Arkivsak-dok. 21/10942-24
Saksbehandler Kåre Kristiansen

Farsund kommune - offentlig ettersyn - reguleringsplan Sandvikstrand
- uttalelse og trekking av innsigelse

Saksgang	Møtedato	Saknr
1 Fylkesutvalget	18.03.2025	19/25

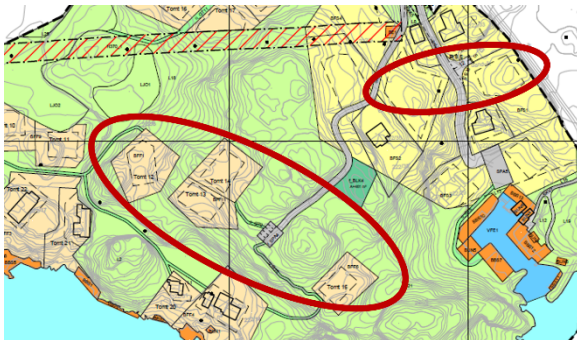
1. *Fylkesutvalget fremmer innsigelse til planen fordi den er i konflikt med regionale og nasjonale føringer for bygging i 100-metersbeltet mot sjø. Planforslaget vil ha negativ innvirkning på landskapet og allmenhetens muligheter for friluftsliv i strandsonen.*

2. *Innsigelsen kan løses dersom Farsund kommune endrer forslaget på følgende måte: De mest eksponerte tomtene (13, 14, 15) innenfor strandsonens 100-metersbelte tas ut.*

- a. *Øvrige eksponerte tomter (7 og 12) i strandsonens 100-metersbelte gis bestemmelser som begrenser terrengarbeid til et minimum.*
 - b. *De to mest eksponerte tomter for helårsboligene plassert på kollene i landskapet (BFS1 og BFS2) tas ut, og det gis mer konkrete bestemmelser for utforming av boligene nærmest sjøen (BFS1 og BFS3).*

- c. *Bestemmelsene for småbåtanlegg (BSB) og naust (BUN) bearbejdes slik at det blir entydig hva som kan etableres, og hvor det skal etableres før bestemmelsene kan vurderes på nytt.*

- Tomt 12, 13, 14 og 15 er tatt ut, jf. figur 2 og 3.
- De to mest eksponerte tomter for helårsboliger i BFS1 og BFS2 er tatt ut, jf. figur 2 og 3.
- Nye bestemmelser for utforming av tomt 7 om at terrenginnngrep skal begrenses og at utfylling oven en høyde på 0,5 meter fra opprinnelige terrengnivå ikke tillates, jf. figur 1.
- Mer konkrete bestemmelse om utforming av boligene nærmest sjøen i BFS1 og BFS3.
- Nye bestemmelser for småbåtanlegg (BSB) og naust (BUN).

Fylkeskommunedirektøren vurderer at det nåværende planforslaget medfører en nedskalering av opprinnelig utbyggingsplan i strandsonen. Med endringene ivaretar planforslaget i tilstrekkelig grad hensynet til landskapet og allmenhetens muligheter for friluftsliv i strandsonen.
